ZWECKVERBAND INDUSTRIEGEBIET BESIGHEIM

**„GEWERBE- UND INDUSTRIEGEBIET BESIGHEIM -  
6. BAUABSCHNITT – 1. ÄNDERUNG“**

**08118007\_0961\_036\_01\_ST\_2-ABW**

**Abwägung der im Rahmen der  
Planoffenlage vom 14.03.2019 bis 15.04.2019  
und der  
Beteiligung der Behörden  
mit Anschreiben vom 23.01.2019 und  
Anhörungsfrist bis 11.03.2019,  
für Regierungspräsidium Stuttgart Referat 21  
und Amprion GmbH Fristverlängerung bis  
15.03.2019  
eingegangenen Stellungnahmen**

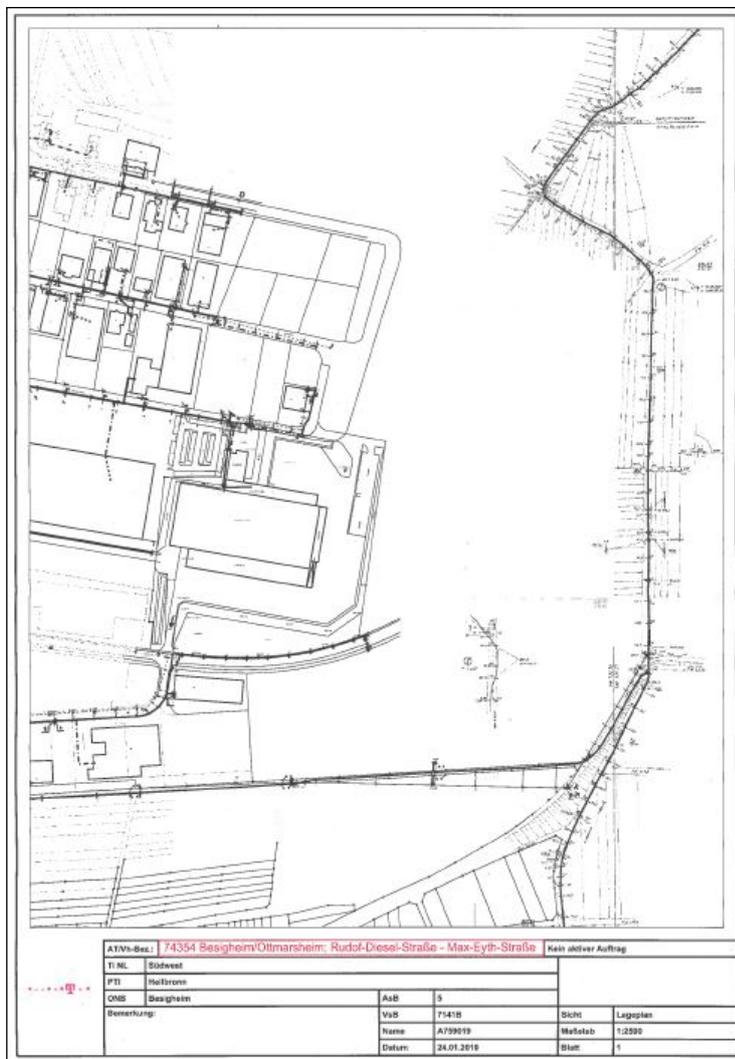
**7. Transnet BW, Schreiben vom 20.02.2019, Vorgang: 2015.0036, Bereich Technik & Projekte /Bauleitplanung: 220-kV-Leitung Liebensteiner Feld - Hoheneck, Anlage 0322 Mast 051- 052**

**Stellungnahme:** Der Vorgang wurde bereits mit den vorangegangenen Beteiligungen unter der Nummer 2015.0036 bei uns registriert (bitte in Folge mit angeben). Der Bebauungsplan soll für ein Grundstück, welches sich im Schutzstreifen unserer oben genannten Höchstspannungsleitung befindet, Gültigkeit erlangen. Allgemein möchten wir anmerken:

Des Weiteren verweisen wir auf folgende Sicherheitsvorschriften und Hinweise, die zu beachten und im schriftlichen Teil des Bebauungsplanes festzuhalten sind:

1. Für Gebäude im Bereich des Schutzstreifens (Leitungsrecht) müssen die jeweils gültigen Sicherheitsabstände bei der Errichtung beachtet werden. Die zurzeit gültige DIN EN 50341 (VDE 0210) vom April 2016 weist folgende Sicherheitsabstände für neu zu errichtende Gebäude zu den Leiterseilen aus:

Zu den Bauhöhen möchten wir noch folgendes anmerken: Werden die Bauhöhen so gewählt, dass nur die Sicherheitsabstände zwischen den Gebäudeoberkanten (Dächern) ausreichend sind, ist der Einsatz eines Krans im Bereich der Leiterseile praktisch ausgeschlossen, was zu erheblichen Mehrkosten bei der Bauausführung führen kann.

2. Die Einrichtung von jeglichen Photovoltaikanlagen im Bereich des Schutzstreifens der Leitungsanlage ist nicht oder nur mit ausdrücklichen Zustimmung der TransnetBW zulässig. Dies betrifft insbesondere auch die Errichtung von Photovoltaikanlagen auf Dachflächen.

3. Zu den Masten ist ein Schutzabstand von 10 m, ab Außenkante der sichtbaren Mastfundamente, einzuhalten. In diesem Bereich dürfen ohne separater Abstimmung keine Aushubarbeiten und Aufschüttungen erfolgen.

Bei Einhaltung aller Hinweise und Forderungen sehen wir von unserer Seite keine Bedenken an der erfolgreichen Durchführbarkeit des Bebauungsplanverfahrens.

**Abwägung:** Die Hinweise betreffen den Vollzug und werden zur Kenntnis genommen.

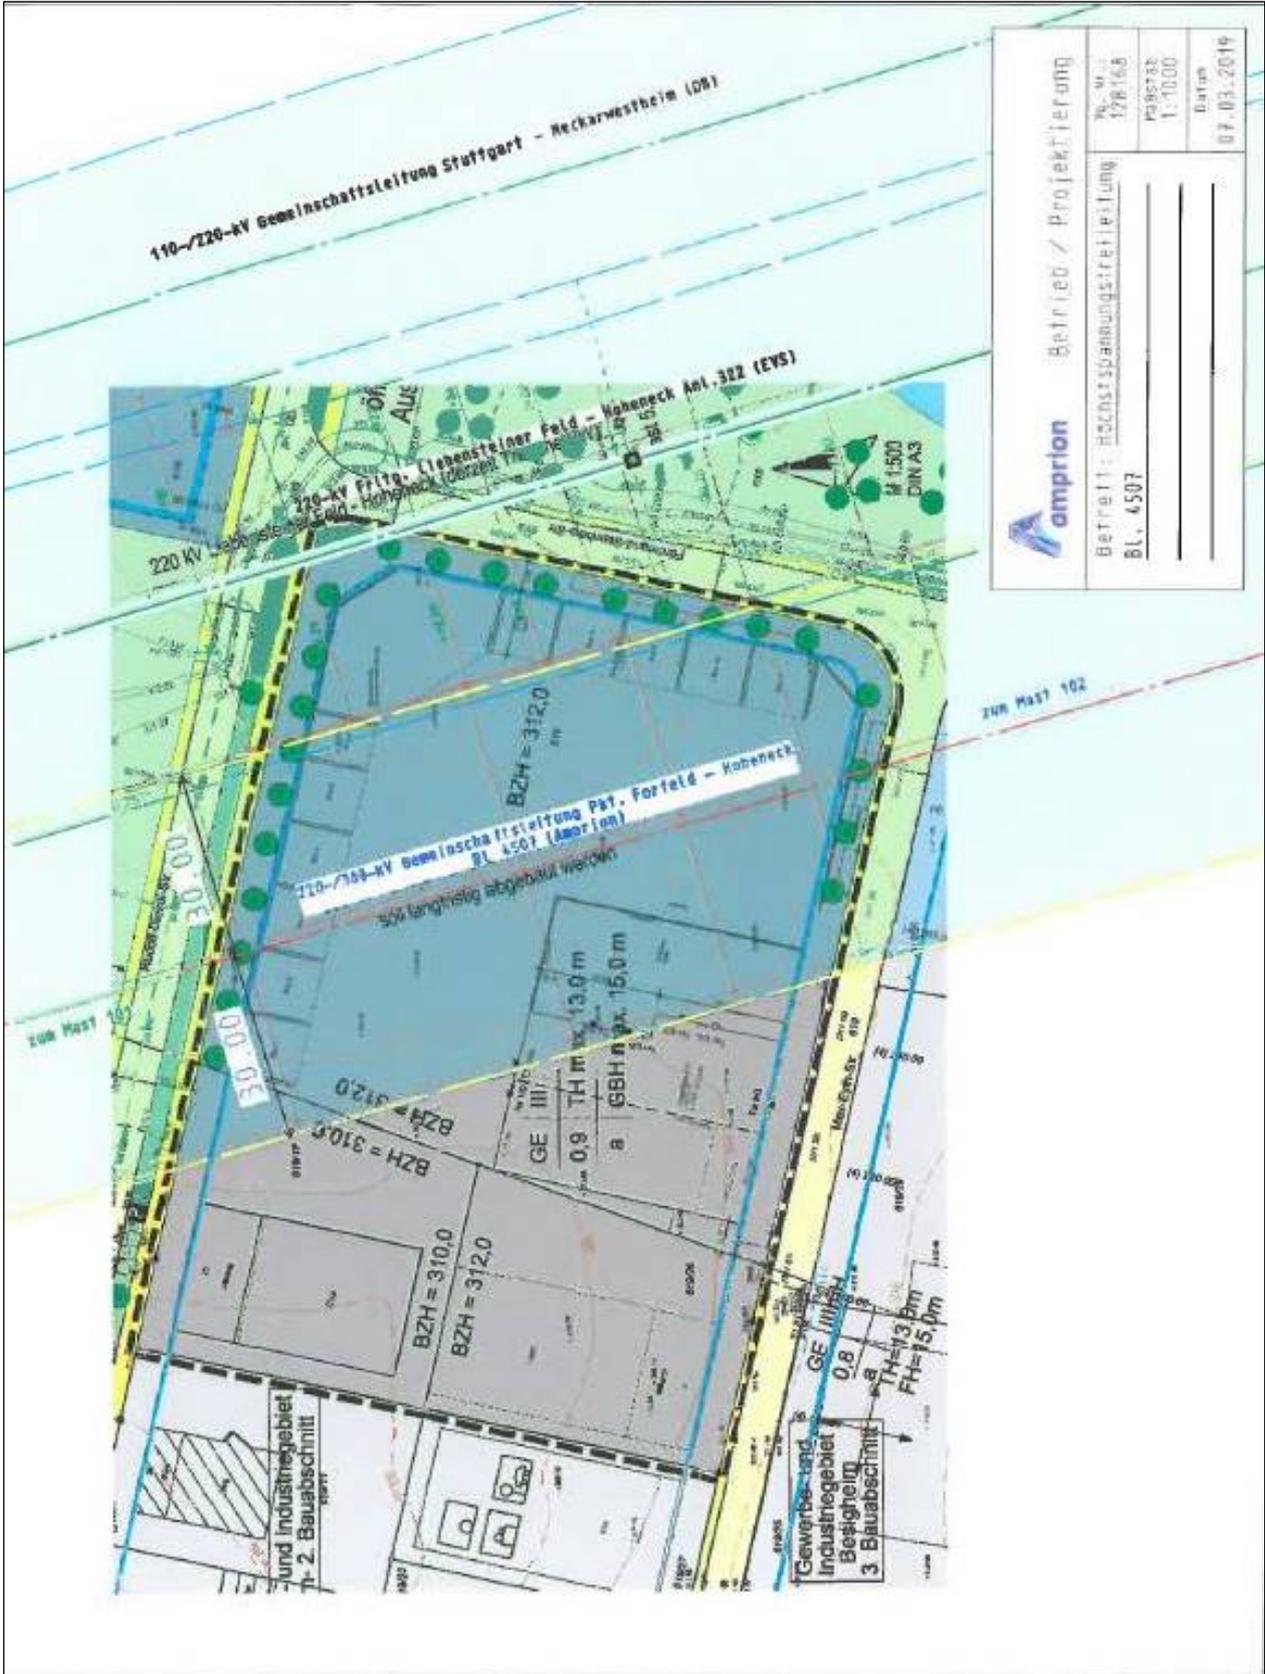
**10.1 Stellungnahme:** Der Planungsbereich der o. g. Bebauungsplanänderung befindet sich teilweise im 2 x 30,00 m = 60,00 m breiten Schutzstreifen der im Betreff genannten Höchstspannungsfreileitung. Östlich parallel verläuft eine weitere Höchstspannungsfreileitung der TransnetBW GmbH. Zur besseren Übersicht haben wir die Leitungsmittellinie, die Schutzstreifengrenzen sowie die Maststandorte der im Betreff genannten Höchstspannungsfreileitung im beigefügten Bebauungsplanentwurf im Maßstab 1:1000 dargestellt. In diesem Zusammenhang weisen wir darauf hin, dass sich die tatsächliche Lage der Leitung und somit die des Schutzstreifens allein durch ein Aufmaß der Leitung in der Örtlichkeit ergibt. Mit der Bebauungsplanänderung soll das bereits außerhalb des Schutzstreifens ausgewiesene Gewerbegebiet in den Schutzstreifenbereich der Höchstspannungsfreileitung ausgedehnt werden. Die im Bebauungsplanentwurf aufgeführten maximalen Bauhöhen in dem Gewerbegebiet III gelten ausschließlich außerhalb des Schutzstreifens der Leitung. Unsere Überprüfung hat ergeben, dass im Schutzstreifen der Leitung deutlich geringere maximale Bauhöhen zulässig sind. In diesem Zusammenhang verweisen wir auf die textliche Festsetzung Punkt 4.6 und die dort aufgeführten Mindestabstände zu den Leiterseilen der Höchstspannungsfreileitung, bezogen auf die dort aufgeführten Fälle a, b und c. Aufgrund der geringen Abstände zwischen dem vorhandenen Gelände und den Leiterseilen halten wir die generelle Angabe von festen maximalen Bauhöhen auch im vorliegenden Änderungsbereich für nicht sinnvoll. Unter der Voraussetzung, dass die Amprion GmbH bei allen geplanten Bauvorhaben im Schutzstreifenbereich im Baugenehmigungsverfahren beteiligt wird, sind wir in der Lage die maximal möglichen Bauhöhen zu ermitteln. Wir weisen darauf hin, dass die Zustimmung zu einem Bauvorhaben ausschließlich durch den Abschluss einer privatrechtlichen Unterbauungsvereinbarung zwischen dem Grundstückseigentümer / Bauherren und der Amprion GmbH erfolgt. Ohne den Abschluss einer Unterbauungsvereinbarung ist eine Bebauung des Schutzstreifens nicht zulässig. Wir bitten Sie, darauf im Bebauungsplan, z.B. in den „Textlichen Festsetzungen“, hinzuweisen (siehe hierzu auch unsere Stellungnahme v. 31.08.2009).

**Stellungnahme vom 31.08.2009:** Die RWE weist mit Schreiben vom 31.08.2009 auf die vorhandene Freileitung hin und bittet, den Schutzstreifen im Lageplan darzustellen. Innerhalb des Schutzstreifens sind in der Regel keine Bäume oder größere Gehölze zulässig, um die Maststandorte ist eine Radius von 25 m von allen Maßnahmen frei zu halten, der Hinweis in Ziffer 4.6 sollte ergänzt werden, dass Baugesuche bzw. Vorhaben der Zustimmung der RWE benötigen, mit den bisher geplanten Höhen der Verkehrsflächen besteht Einverständnis.

**Abwägung vom 09.11.2009:** Die Hinweise zur Nutzungsbeschränkung werden zur Kenntnis genommen. Da diese Teil Eintragungen im Grundbuch sind, ist eine exakte Festsetzung im Bebauungsplan nicht erforderlich. Der Hinweis in Ziffer 4.6 wird ergänzt und die Baugrenze um die Masten herum von bisher 20 auf 25 m vergrößert. Die Lage des Schutzstreifens wurde anhand der Mastkoordinaten überprüft, weil sich zu den handschriftlichen Eintragungen Abweichungen ergaben.

**Abwägung:** Die zulässigen Bauhöhen im Textteil sind ausschließlich städtebaulich begründet und werden, solange die Leitung besteht, durch andere Vorschriften, auf die in Ziffer 4.6 hingewiesen wurde, eingeschränkt. Wird, wie bei der Trasse vorgesehen und teilweise bereits verwirklicht, die Leitung abgebaut, entfallen die Schutzstreifen und es gelten die ursprünglichen Festsetzungen uneingeschränkt ohne dass der Bebauungsplan erneut geändert werden müsste.
